ISTRUZIONE OPERATIVA	REVISIONE	EMISSIONE
Cambiamento posizione fili su scheda 215038	0	16.10.13

Questa istruzione operativa descrive come procedere al cambio di posizione dei fili della scheda 215038

denomination
WIRING DIAGRAM
Dishwashers

Foto 1

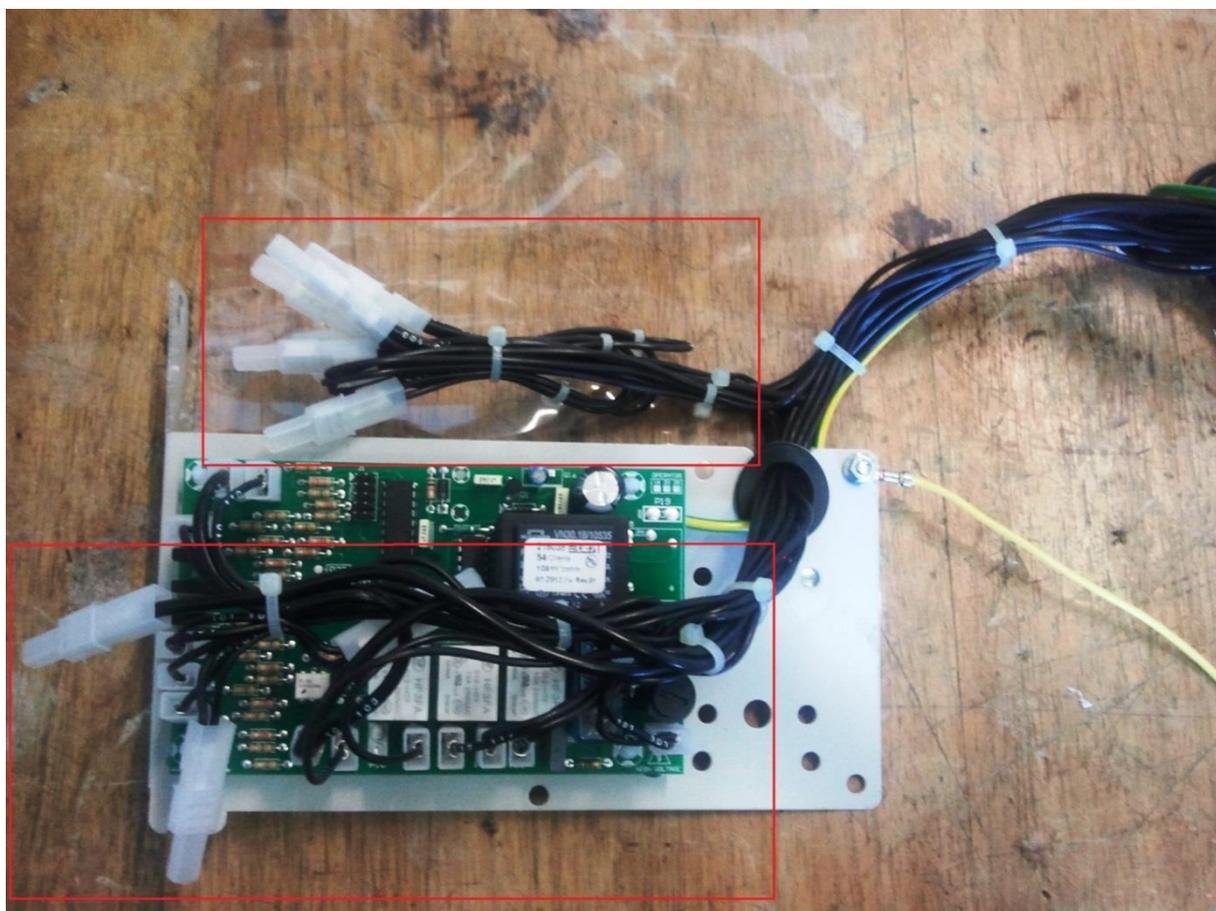
Nella foto 1 è illustrata la scheda con i fili nella ATTUALE POSIZIONE NON CORRETTA. I fili coinvolti sono quelli all'interno del riquadro in rosso.

Foto 2

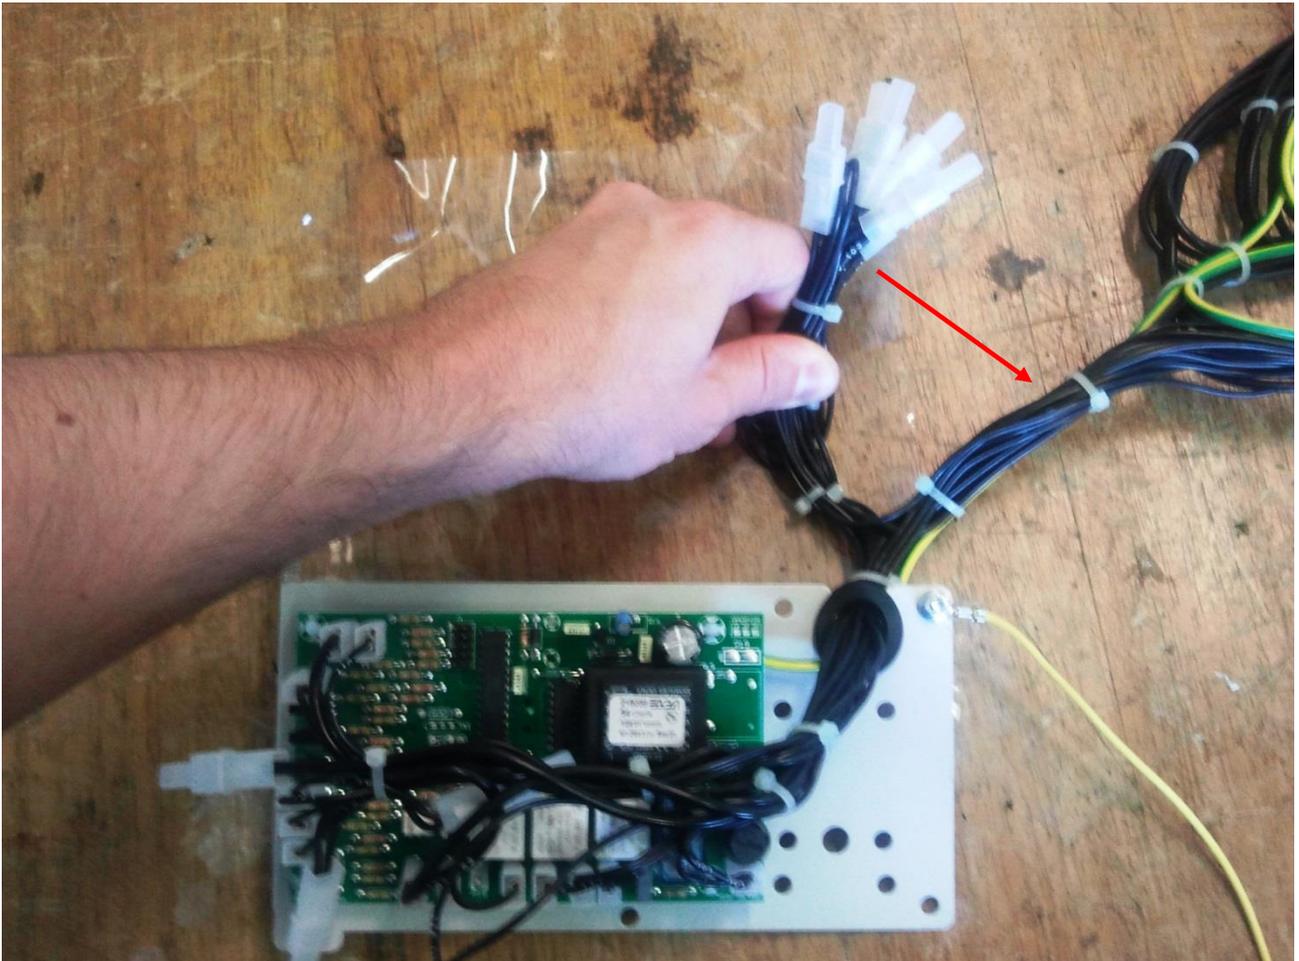
Ruotare il fascio di fili ed unirli all'altro fascio come indicato in foto 2. Il risultato finale è illustrato nella foto 3

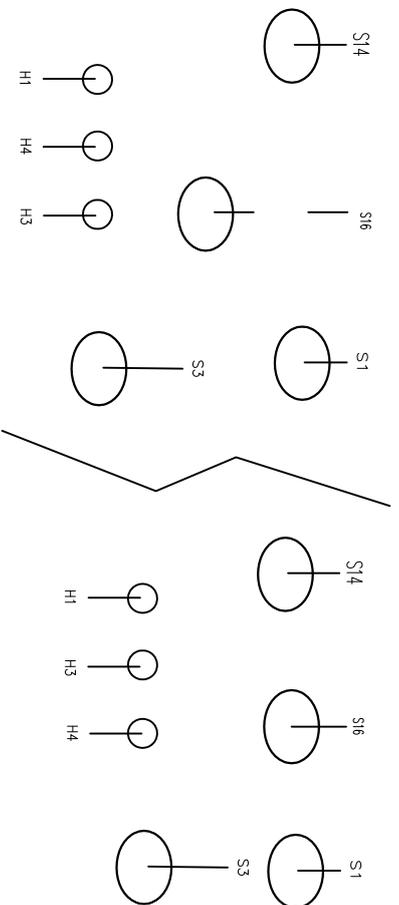
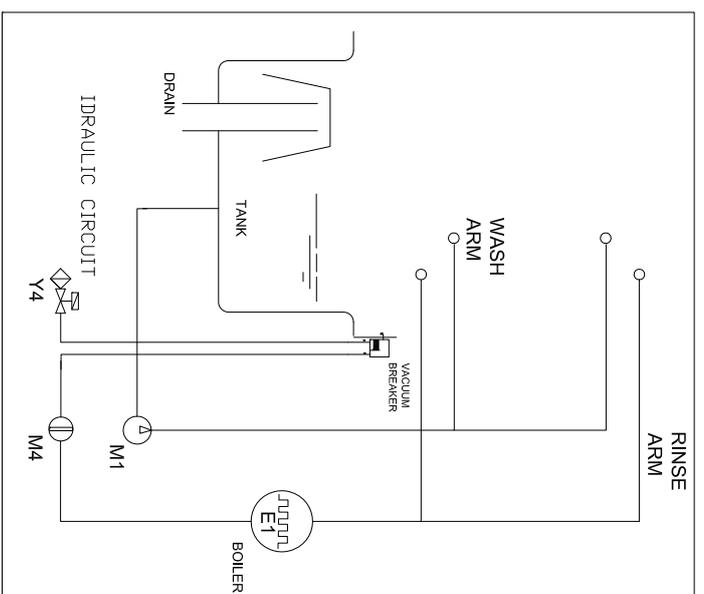
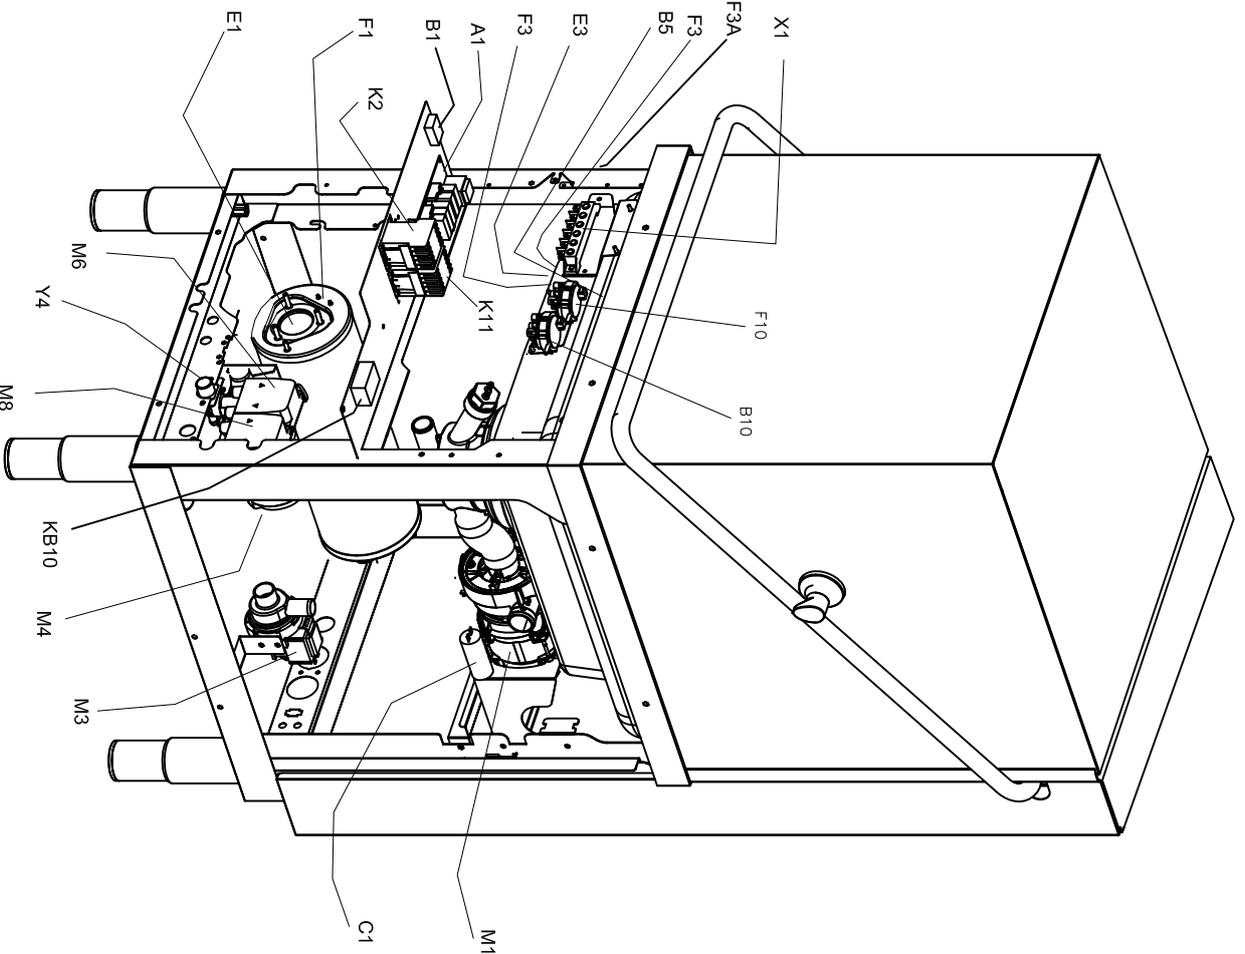
Spostare la posizione dei fili (inclusi nel riquadro più basso della foto 3), ottenendo la medesima posizione illustrata in foto 3

IMPORTANTE: tenere i fili lontani dal microprocessore
